**AMPLIACIÓN AL
PROYECTO DE LA
EXTENSIÓN DE LA LÍNEA
1 DEL METRO DE
PANAMÁ HASTA VILLA
ZAITA**

INFORMACIÓN ACLARATORIA #2

IRC-005-2016/ Act. DEIA- ARC-034-2020

4.1 Aclaración 1

Ilustración 4-1. Ubicación de las PTARs.

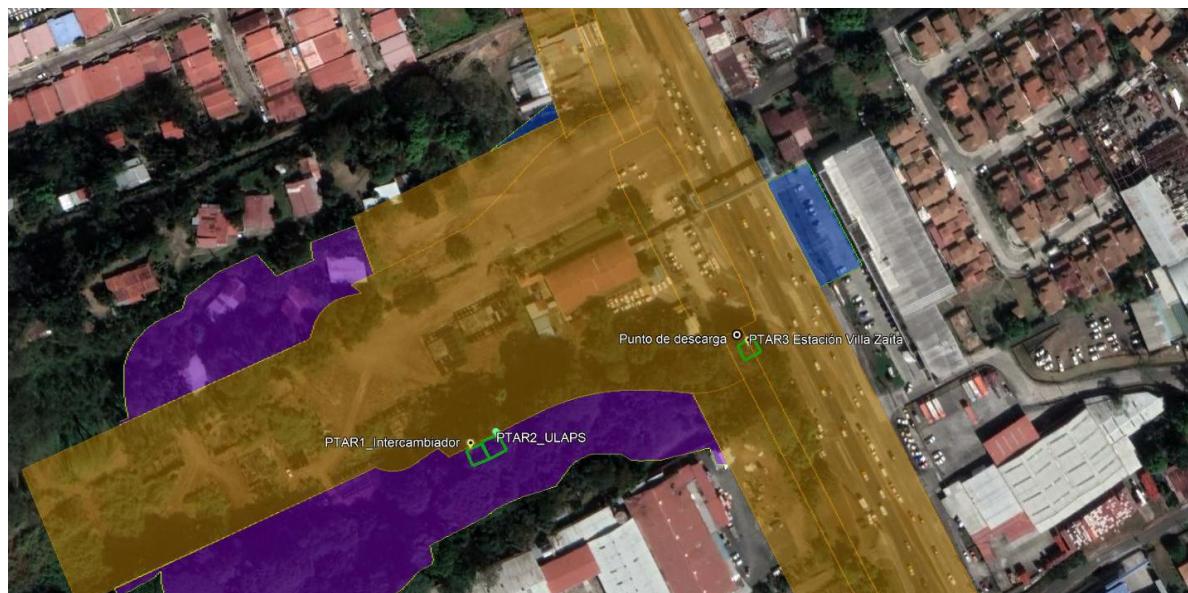
- a) Presentar la superficie y ubicación de cada planta de tratamiento de aguas residuales (PTAR) con sus referidas coordenadas.
- b) Presentar Memoria Técnica de las PTAR, original o copia autenticada debidamente firmada por el personal idóneo, donde detalle información pertinente del punto de descarga de la PTAR.
- c) Indicar alternativas para el punto de descarga de las aguas tratadas, toda vez que el afluente de la quebrada Santa Rita mantiene poco caudal (registros fotográficos) y la coordenada proporcionada como punto de descarga se ubica fuera del área de influencia del proyecto y del afluente de la Quebrada Santa Rita.

En Anexo 2. Planos de Localización de las Plantas de Tratamiento, se muestra la superficie y coordenadas de ubicación de cada Planta de Tratamiento y la coordenada del punto de descarga, los cuales se detallan en la siguiente tabla.

Como alternativa para el punto de descarga de las aguas tratadas, se contempla descargar en un sistema combinado existente (pluvial – sanitaria), el cual descarga sobre la Quebrada Santa Rita, según se muestra en los Planos MP1VZ-410-C02-EQ-00001 y MP1VZ-410-C02-EQ-00002, visibles en el Anexo 2.

En la Ilustración 4-1, se muestra la ubicación de cada una de las Plantas de tratamiento de agua residual para los componentes del proyecto y que también forman parte del proyecto macro.

La PTAR_1 del intercambiador y la PTAR_2 de la ULAPS se ubican dentro del Área Sur del área de influencia directa del proyecto en evaluación, en cambio, el punto de descarga y la PTAR_3 de la estación de Villa Zaíta se localiza dentro del AID del proyecto macro.
